**CCR-VIA -- COMITATO DI COORDINAMENTO REGIONALE PER LA
VALUTAZIONE D'IMPATTO AMBIENTALE**

Giudizio n° 3282 del 19/11/2020

Oggetto: Verifica di Assoggettabilità a V.I.A.

Verifica di Assoggettabilità a V.I.A. – V.A.
CO.GE.PO. Srl - Impianto di recupero rifiuti non pericolosi

Fig. 2: distanza dell’impianto dal fiume Vomano (circa 45 m – estratto dallo SPA)

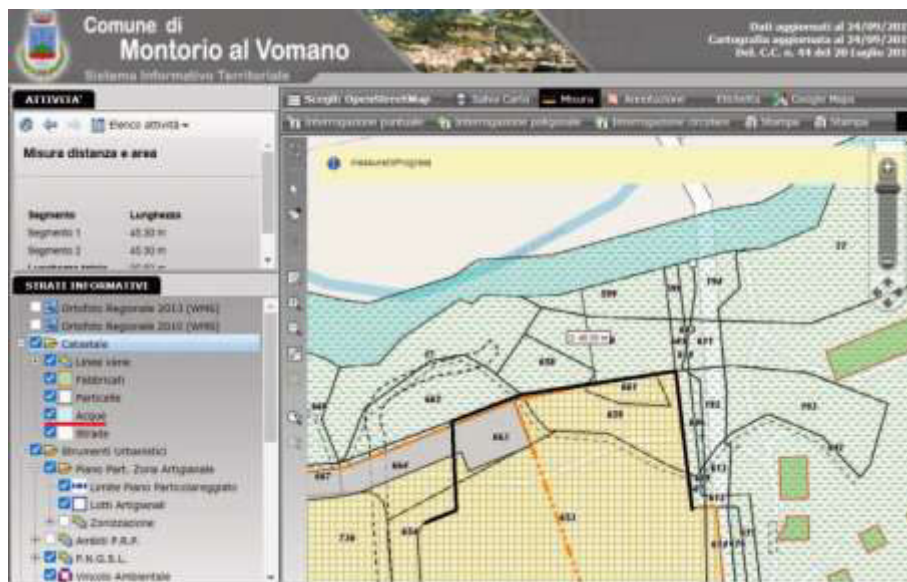
L’Area oggetto d’intervento si colloca all’interno della fascia di rispetto dei 150 m dai corsi d’acqua, nel caso in esame dista circa 45 m dal **Fiume Vomano**. Quest’ultimo rientra nell’elenco delle acque pubbliche della Provincia di Teramo e nell’allegato A della L. R. 18/83 e s.m.i..

Il tecnico dichiara che **in data 15.09.2010, con nota prot. 11383** della Direzione Affari della Presidenza, Politiche Legislative e Comunitarie, Programmazione, Parche, Territorio, Valutazioni Ambientali, Energia, la ditta ha ottenuto la relativa autorizzazione paesaggistica. Nelle conclusioni della suddetta nota si riporta

Fig. 4: layout impiantistico

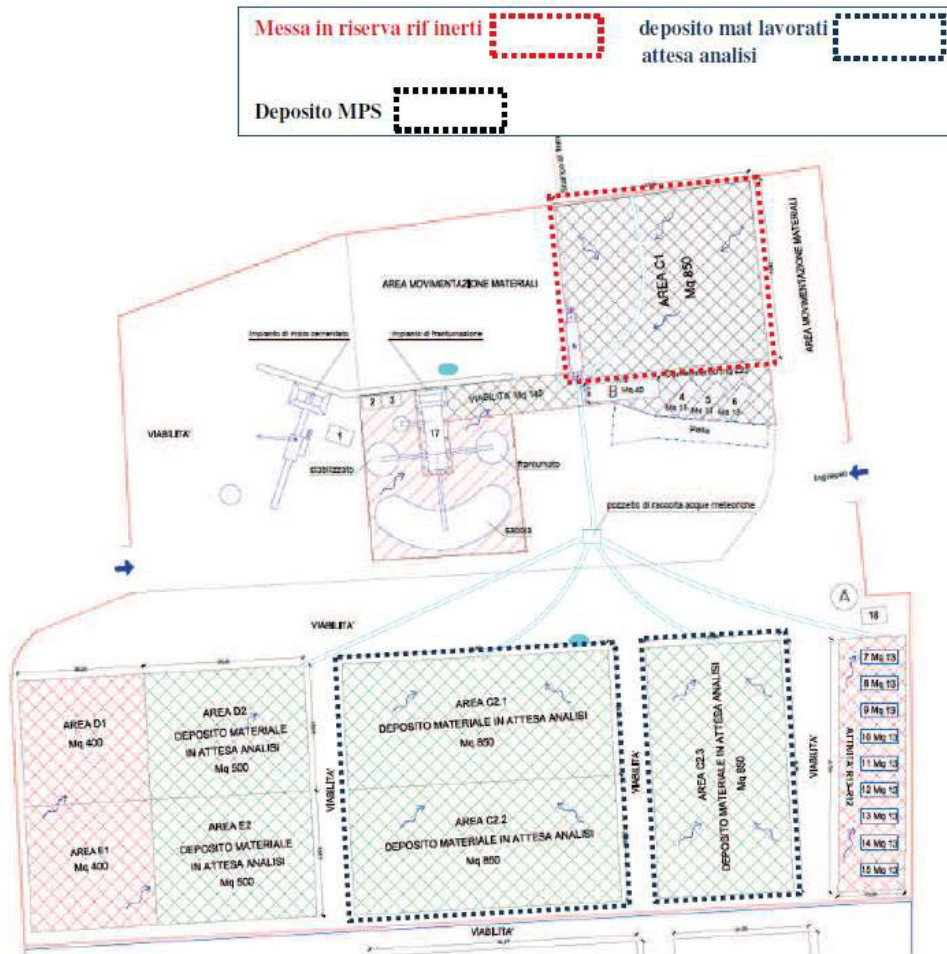
Nella documentazione tecnica spontanea il tecnico ha comunicato che *a causa di un mero errore di trascrizione, in Tab. 3 dello SPA allegato (pag. 46), è riportato il codice CER 17.08.05. Il codice esatto risulta essere in realtà il CER 17.05.08.*

Fig. 7: layout impiantistico completo

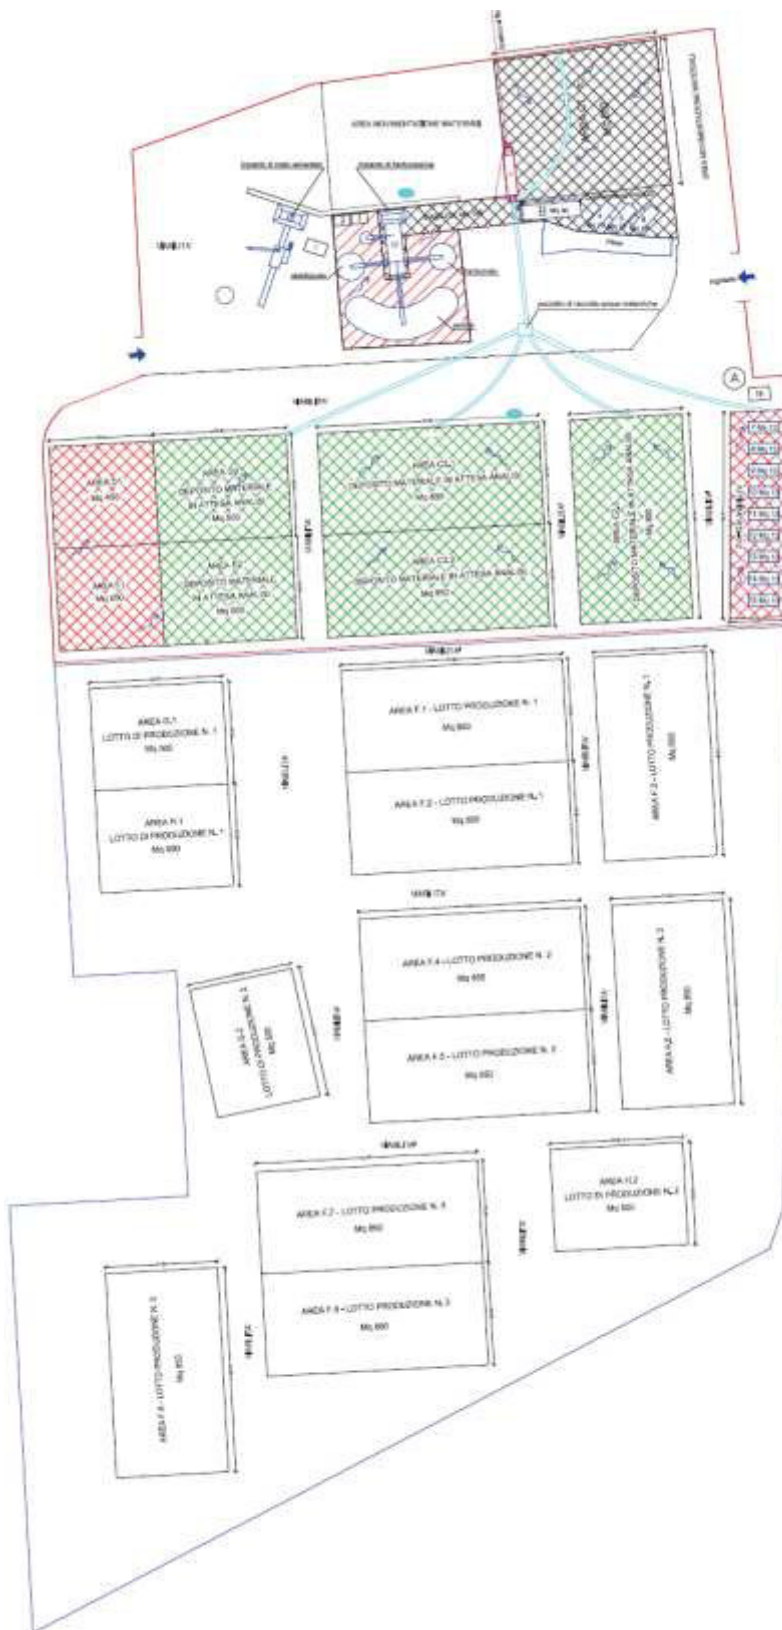
Nella documentazione tecnica spontanea il tecnico ha comunicato che *oltre in Tab. 6 dello SPA allegato (pag. 63-64), nella sezione PLASTICA è riportato il codice CER 16016. Il codice esatto risulta essere in realtà il CER 16.02.16.. Infine, in Tab. 6 dello SPA allegato (pag. 63-64), nella sezione LEGNO si chiede di eliminare il CER 20.03.01..*
